FORMULARZ AUDYTU BRD		Arkusz 1
Audytor	Tomasz Mackun	
Data, Godzina	16.06.2020 12:55	
Pogoda	Słonecznie

METRYKA WEDŁUG INWENTARYZACJI			
NR PRZEJŚCIA	1110		
DZIELNICA	Wola	KATEGORIA	powiatowa
ULICA	Obozowa	LICZBA PASÓW	1
SKRZYŻOWANIE ZJAZD	Ciołka		
OPIS	przez Obozową E, jezdnia N

<b>FORMULARZ AUDYTU BRD</b>		Arkusz 2
NR PRZEJŚCIA	1110

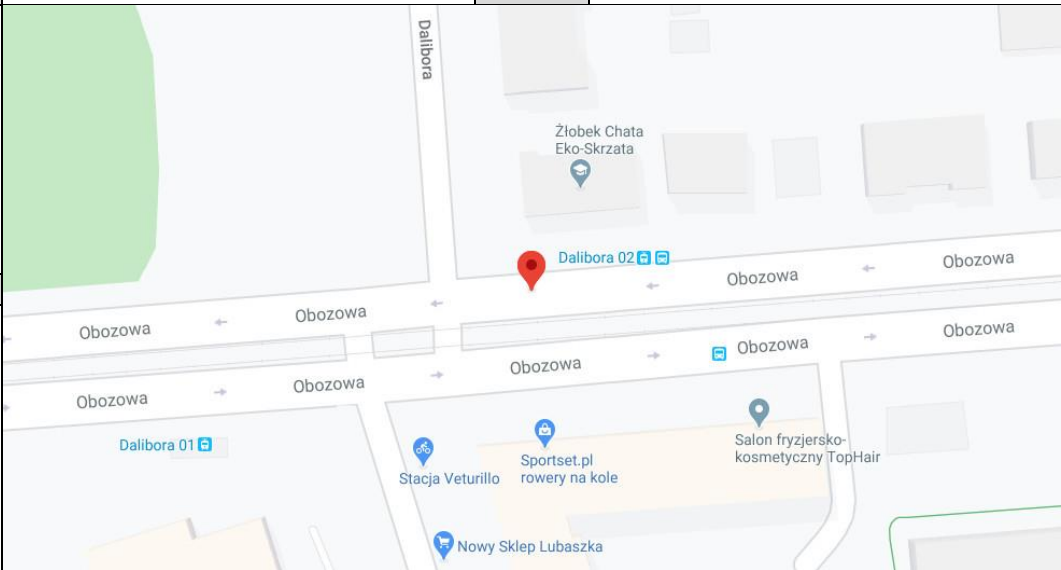
Przeście dla pieszych przez ulicę Obozową (jezdni południowa), która charakteryzuje się przekrojem po jednym pasie ruchu w każdą stronę oraz torowiskiem tramwajowym pomiędzy pasami. Jest to wspólne przejście z przejściami nr 1112 (przez torowisko) i nr 1107 (przez jezdnię).

Cały przekrój posiada szerokość około 16,5 m (5,0 m - jezdni, 6,5 m – torowisko, 5,0 m - jezdni), a pomiędzy poszczególnymi elementami przekroju nie ma takiej przestrzeni dla pieszych, gdzie mogliby się bezpiecznie zatrzymać. Pieszy przekraczając analizowane przejście dla pieszych narażony jest na ryzyko potrącenia na długim odcinku. Pieszy będzie potrzebował więcej czasu (dłuższą lukę czasową pomiędzy pojazdami), aby przekroczyć jezdnię. W tym przypadku czas przejścia przez potrójne przejście dla pieszych będzie wynosił 12 – 14 s w przypadku osób sprawnych i 16 – 18 s w przypadku osób starszych i o ograniczonej sprawności. Powoduje to niepotrzebne zagrożenia niechronionych użytkowników ruchu.

Na tym przejściu, pieszy przed wejściem na jezdnię, powinien upewnić się czy jest w stanie jednoetapowo przejść przez obie jezdnie i torowisko. Zanim pieszy dotrze do osi przeciwległego pasa ruchu minie około 14 s, w tym czasie pojazdy poruszające się z prędkością 50 km/h przejadą odległość około 200 m. Oznacza to, że pieszy planując przekroczenie jezdni powinien obserwować przeciwległą jezdnię w odległości 200 m i ocenić prędkość nadjeżdżających pojazdów. Jest to zadanie niewykonalne. Obserwacja przeciwległej jezdni może być niemożliwa, gdy na przystanku tramwajowym będzie znajdował się tramwaj. Jeśli pieszy źle oceni sytuację, będzie musiał zatrzymać się na torowisku tramwajowym, na jednej z jezdni lub będzie liczył na ustąpienie pierwszeństwa przez kierujących, którzy także będą mieli ogromne trudności obserwacji całego przejścia dla pieszych i mogą nie dostrzec pieszego wchodzącego na jezdnię.

Przed przejściem dla pieszych znajduje się przystanek autobusowy na jezdni oraz przystanek tramwajowy. Podczas wymiany pasażerów w tramwajach piesi muszą przejść przez jezdnię, aby wsiąść do pojazdu. Obserwacje wskazały, że w dużej większości kierujący samochodów zatrzymywali się przed warunkową linią zatrzymań umożliwiając wymianę pasażerów jednak zdarzały się także incydenty, gdzie kierujący przejeżdżali bardzo blisko pieszych zmierzających z i do tramwaju. Jest to zjawisko niebezpieczne i może zagrażać pieszym. Wydaje się, że kierujący, którzy nie znają tej organizacji ruchu mogą zachować się nieprawidłowo. Kierujący nie widząc peronu tramwajowego (którego nie ma z powodu braku przestrzeni) mogą nie spodziewać się pieszych przechodzących przez jezdnię do stojącego tramwaju. Geometria i organizacja ruchu ulicy nie ma charakteru ulicy samo wyjaśniającej się, czyli takiej w której kierowca łatwo rozpozna panujące zasady w tej przestrzeni.

Poszczególne jezdnie są za szerokie. Szerokość wynosi 5 m, a kierujący korzystają z niej jak z jezdni dwupasowej.

Przed przejściem dla pieszych na jezdni znajduje się przystanek autobusowy. Jezdnia ma przekrój o szerokości 5 m. Istnieje ryzyko, że część kierujących będzie omijała autobus podczas wymiany pasażerów a autobus na przystanku będzie zasłaniał pieszych. Ograniczenia widoczności mogą powodować bardzo groźne w skutkach sytuacje na drodze. Kierujący zbliżający się do przejścia dla pieszych, muszą mieć możliwość dostrzegania pieszych zbliżających się do przejścia i jednocześnie piesi muszą mieć możliwość obserwacji potoków ruchu. Kierowca oraz pieszy mają swoje prawa i obowiązki. Kierowca powinien dostosować swoją prędkość, aby zatrzymać się w przypadku, gdy pieszy wkroczy na przejście dla pieszych. Pieszy natomiast powinien upewnić się, że może przekraczać przejście dla pieszych. W sytuacji, gdy występują ograniczenia widoczności kierowca i pieszy nie są w stanie zrealizować swoich obowiązków, w zakresie dostosowania dynamiki ruchu i upewnienia się co do możliwości dalszego przemieszczania. Pieszy widząc przejście dla pieszych ma wrażenie, że jest bezpieczny i często wkracza na jezdnię, natomiast kierujący nie mają szansy na dostrzeżenie pieszych z odpowiednim wyprzedzeniem. Użytkownicy są zaskakiwani i może okazać się, że ich prędkość jest zbyt duża, aby bezpiecznie zatrzymać pojazd.

Oznakowanie poziome jest wytarte. Brak czytelnego oznakowania poziomego, obniży dostrzegalność przejścia dla pieszych i kierujący mogą nie zachować szczególnej ostrożności w tym obszarze.

Po stronie torowiska rampa jest niewłaściwa. Brak zastosowania rampy może powodować zagrożenie dla osób, które z opóźnieniem opuszczają jezdnię. Wejście na wysoki krawężnik może być utrudnione dla osób starszych, także osoby na wózkach inwalidzkich oraz z wózkami dziecięcymi mogą pozostawać dłużej na jezdni. Mogą powstawać sytuacje, w której piesi przemieszczają się przez przejście z zamiarem dynamicznego opuszczenia jezdni, jednak na jej krawędzi zostają zaskoczeni przez wysoki krawężnik i opuszczenie jezdni zajmuje im dłużej niż to zaplanowali. Dodatkowo dla kierowców, pieszy przytrzymujący się na końcu przejścia dla pieszych, też może być zaskoczeniem.

Przejście dla pieszych przez jezdnię ma szerokość 6 m a przez torowisko 4 m. Brak ciągłości trasy może sprawić, że piesi z jezdni wejdą na torowisko poza miejscami wyposażonymi w płyty. Zagrożenie jest istotne w przypadku osób niewidzących i niedowidzących.

Zaleca się kompleksowe podejście do korekty przekroju w obszarze przystanków oraz przejścia dla pieszych. Rekomendowanym rozwiązaniem jest realizacja przystanków wiedeńskich przed przejściem dla pieszych i stworzeniem 2 m przestrzeni o charakterze wysp azylu pomiędzy jezdnią i torowiskiem. Można to zrealizować poprzez odchylenie jezdni od krawędzi torowiska. Alternatywnie można z 5 m jezdni wydzielić 2 m na przestrzeń dla pieszych z zabezpieczeniem ich wyniesioną wyspą i dobrze dostrzegalnym oznakowaniem pionowym, które powinno być czytelne mimo wyniesienia jezdni przed przejściem dla pieszych przystanku wiedeńskiego. W taki sposób powstaną trzy przejścia dla pieszych a każde powinno być indywidualnie wyposażone w oznakowanie pionowe, poziome, płytki dla osób niewidzących i niedowidzących. W przestrzeni przejścia przez torowisko tramwajowe zaleca się rezygnację z oznakowania P-10 na rzecz piktogramu z symbolem tramwaju i kierunku jego poruszania się. Zaleca się dodatkowo wyposażyć przejście przez torowisko w informację głosową „UWAGA TRAMWAJ”.

Jezdnie należy zawęzić na całej długości przynajmniej oznakowaniem P-21.

Alternatywnym wariantem docelowym może być torowisko tramwajowo - autobusowe oraz stworzenie pełnowymiarowych peronów. W przypadku braku możliwości realizacji peronów można zrealizować przystanki wiedeńskie. W każdym przypadku, pomiędzy torowiskiem a jezdnią, należy zapewnić wyspę azylu dla pieszych w sposób opisany powyżej.

Doraźnie do czasu przebudowy przekroju zaleca się wzmocnienie informacji wizualnej poprzez zmianę koloru nawierzchni jezdni (z piktogramem tramwaju na jezdni) na długości przystanku tramwajowego oraz oznakowanie pionowe informujące o tym, że piesi przechodzą przez jezdnię.

Doraźnie należy przynajmniej z prefabrykowanych wysp stworzyć przestrzeń pomiędzy jezdnią a torowiskiem o szerokości 2 m (nie stosując oznakowania P-10 w tej przestrzeni) zawężając lokalnie szerokość pasa do 3 m. Można rozważyć ograniczenie prędkości do 30 km/h w ciągu ul. Obozowej.

Do czasu reorganizacji przekroju zaleca się zawężenie przekroju w przestrzeni przystanku na jezdni do 3 m oznakowaniem poziomym P-21 uzupełnionym o separatory drogowe montowane poprzecznie lub ukośnie do kierunku ruchu pojazdów w przestrzeni oznakowania P-21.

Należy odnowić oznakowanie poziome.

Należy zrealizować pełną rampę.

Należy zapewnić ciągłość trasy wyznaczając wspólną szerokość przejścia dla pieszych przez torowisko i obie jezdnie.
